**Protokol o změně díla****Změnový list číslo 7**

Předmět díla:	Rekonstrukce lokality Kolonka Znojmo
Objekt:	SO 01 – Stavební část
Objednatel:	Město Znojmo
Zhotovitel:	Společnost Kolonka Znojmo – FIRESTA + HBH
TDI:	Znojmoinvesta, s.r.o.
Projektant:	ATELIER TIŠNOVKA s.r.o.

Popis změny: Doplnění rozsahu prováděných obrub u komunikací v lokalitě Kolonka, dle skutečnosti.

ŘEZ A-A'

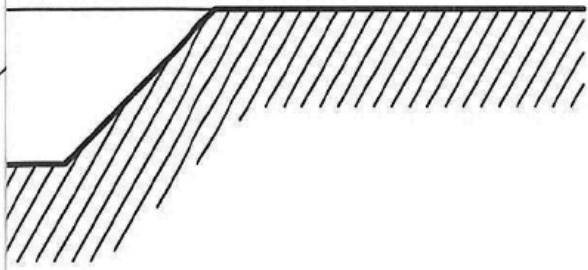
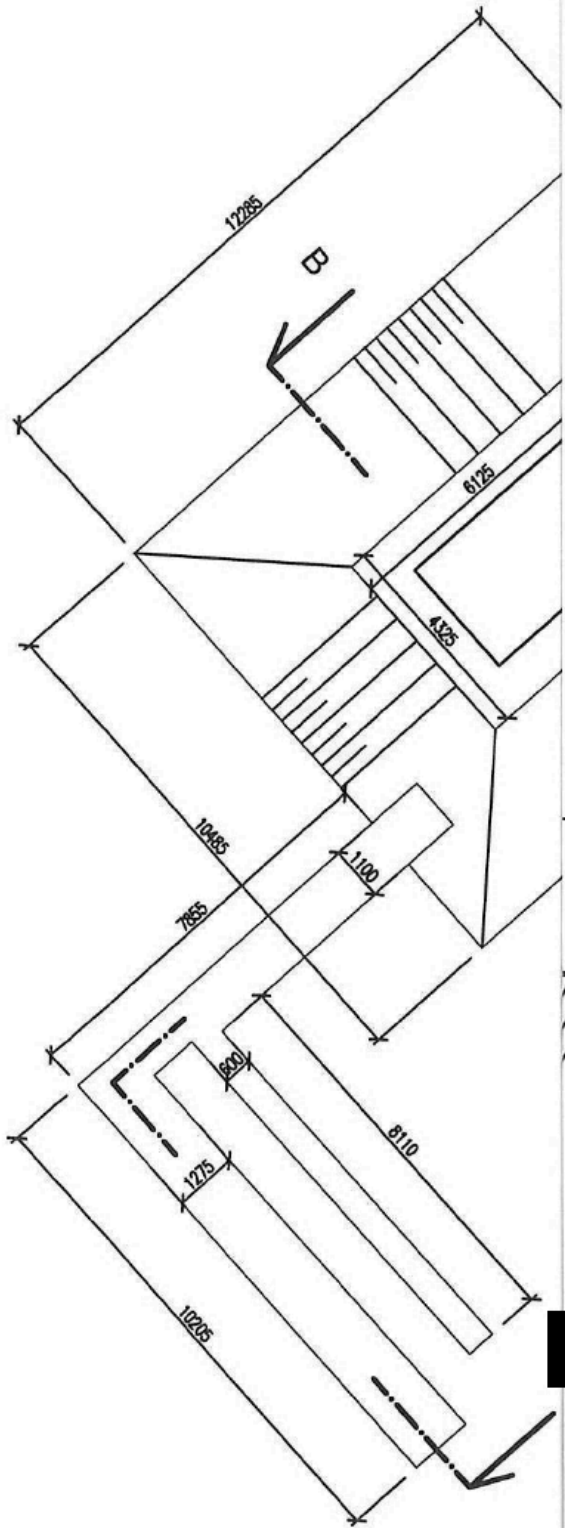
Předmět díla:	Rekonstrukce lokality Kolonka Znojmo			
Objekt:	SO 01 – Stavební část			
Objednatel:	Město Znojmo			
Zhotovitel:	Společnost Kolonka Znojmo – FIRESTA + HBH			
TDI:	Znojmoinvesta, s.r.o.			
Projektant:	ATELIER TIŠNOVKA s.r.o.			
Popis změny: Doplnění rozsahu chybějících výkopů pro osazení jímky technologie vodních prvků.				
Odůvodnění změny: Před zahájením výkopových prací pro jímku technologie vodních prvků se zhotovitel domlouval na způsobu provedení výkopu, jelikož nedohledal výkres zemních prací. Na základě tohoto zjistil, že takový výkres neexistuje a tento objem prací není ani zahrnut v položkovém rozpočtu stavby. Na základě zaslaného rozboru podložní zeminy rozhodl TDS o provedení zásyvu z tohoto materiálu. Zhotovitel i tak daný materiál pro zásvy nedoporučuje a v případě reklamace z důvodů sedání nebude brát na toto zřetel.				
údaje o změně	Změnu vyvolal:	Zhotovitel: Společnost Kolonka Znojmo – FIRESTA + HBH

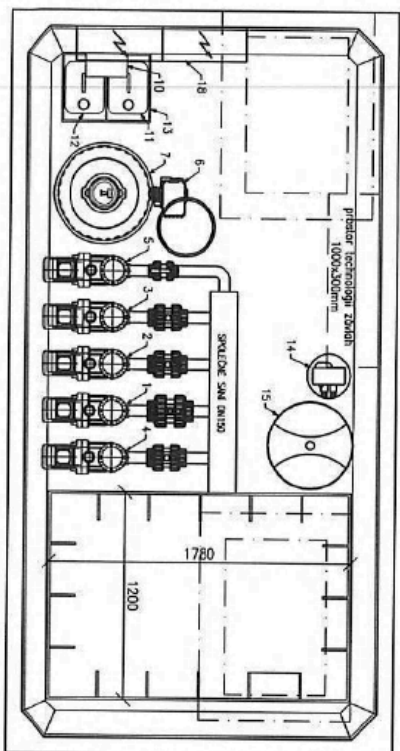
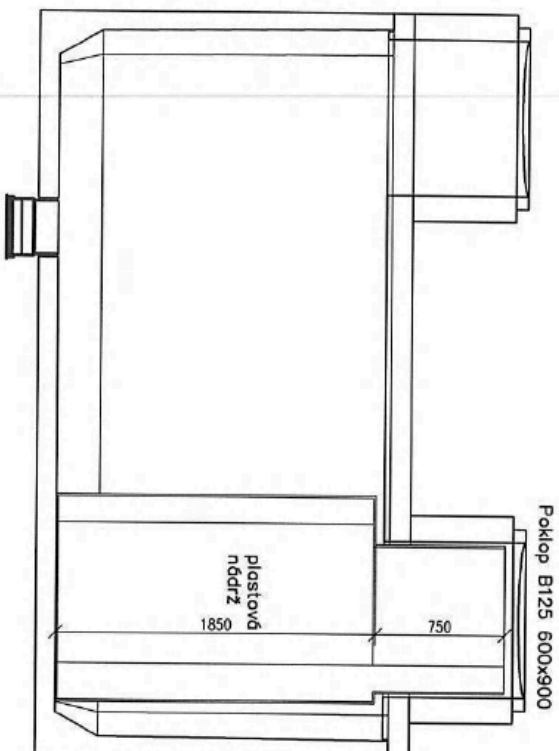
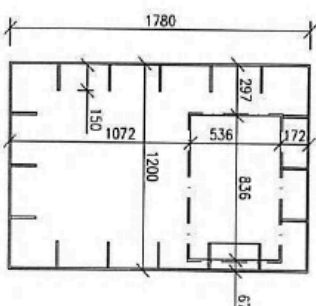
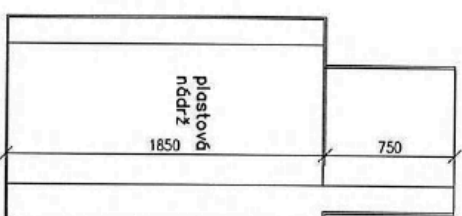
Předmět díla:	Rekonstrukce lokality Kolonka Znojmo			
Objekt:	SO 01 – Stavební část			
Objednatel:	Město Znojmo			
Zhotovitel:	Společnost Kolonka Znojmo – FIRESTA + HBH			
TDI:	Znojmoinvesta, s.r.o.			
Projektant:	ATELIER TIŠNOVKA s.r.o.			
Popis změny: Záměna plastové obetonované šachty za prefabrikát obsahující plastovou retenční nádrž splňující parametry původního řešení.				
Odůvodnění změny: Na základě ekonomického přístupu k realizaci díla zhotovitel objednateli navrhl záměnu obetonované plastové šachty pro technologii vodního prvků za levnější variantu prefabrikované atypické jímky obsahující plastovou retenční nádrž a splňující veškeré další původní parametry řešení.				
údaje o změně	Změnu vyvolal:	Zhotovitel: Společnost Kolonka Znojmo – FIRESTA + HBH		
	Jedná se o změnu: (zatrhnout)	zúžení předmětu díla, kterou se snižuje cena díla		
		úprava předmětu díla bez vlivu na cenu díla		
		práce realizované a hrazené nad rámec ceny díla	X

P.č.	Číslo položky	Název položky	MJ	Množství	Cena / MJ	Celkem
Díl: 2 Základy a zvláštní zakládání						-402 795,57
1	273 32-01	Základová deska ŽB z betonu C 20/25, vč.bednění a výztuže č.v.10, 11, základová deska pod prefajímku : (2,5*4,5)*0,3	m3	3,37500	10 570,50	35 675,44
				3,38000		
2	380 32-0	Kompletní konstrukce ze železobetonu C 20/25 vč.výztuže a bednění, šachta č.v.03, 04,	m3	11,38960	-38 497,49	-438 471,01
Díl: 31a Železobetonové prefa konstrukce						349 350,00
3	31aFIHBH01	Dodávka ŽB prefajímky pro strojovnu technologie vč. plastové retenční nádrže , (vč. dopravy na místo stavby)	kpl.	1,00000	324 350,00	324 350,00
CN obsahuje: Prefabrikovanou atypickou železobetonovou jímku, vč. otvorů, prostupů a jejich zatěsnění, osazení a dodání plastové retenční nádrže technologie vodního prvku a její zabudování při betonáži.						
4	31aFIHBHR01	Montáž prefabrikované železobetonové šachty dle navržené změny Včetně zřízení maltového lože a předepsaného dobetonování v množství do skladebního rozměru dílce včetně potřebného bednění.	kpl.	1,00000	25 000,00	25 000,00

Díl: 63 Podlahy a podlahové konstrukce						-9 811,76
5	631 31-00	Mazanina podkladní z betonu C 15/20, tl. 10 cm podkladní beton č.v.03, 04	m2	-12,32340	502,43	-6 191,65
6	632 45-00	Vyrovnávací potěr podlahy šachty tl. 80mm č.v.03, 04,	m2	-7,60000	476,33	-3 620,11
Díl: M99 Ostatní práce "M"						-161 284,95
7	atyp.plast 01	PP jednoplášťová dvouvstupová strojovna technologie, vnitřní rozměry 3,8x2,0x2,0m, s integrovanou re , tenční nádrží o rozměrech 1,2x2,0x2,0m, objem 4,8m3, dva vstupní komínky 600x600mm, čerpací jímka	kpl.	-1,00000	161 284,95	-161 284,95
